TI_2603: スチーム発生器の給水の安全部品における品質不良

iCombi Pro / iCombi Classic 2026/01/27

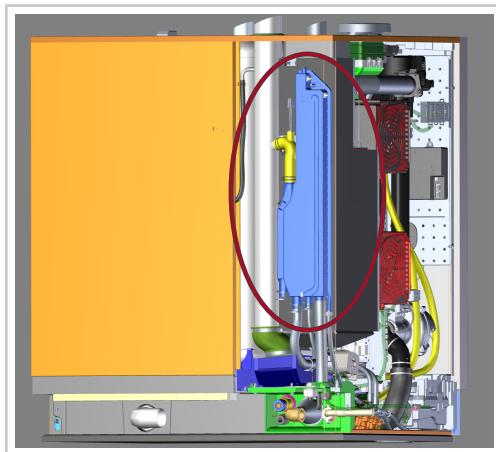
スチーム発生器の給水の安全部品（以下、コンビウォーターボックスとします）の漏れに関する通知が散発的に寄せられたことをお知らせします。原因は、コンビウォーターボックスの溶接箇所の亀裂で、これはランツベルクからの輸送の後に発生しています。

RATIONALではすでにこの不具合を特定、修正し、安全対策を講じました。該当期間を完全に限定することはできないため、製造時期が2025年10月から2025年12月の間のすべてのユニットを、分割されたリアパネルを開いた状態で設置し、コンビウォーターボックスに漏れがないかに的を絞って点検してください。

不要なダウンタイムを回避するため、設置時には適切なスペアパーツを携帯し、必要に応じて直接交換することをお勧めします。

コンポーネント	品番
スチーム発生器の給水の安全部品	87.01.548S
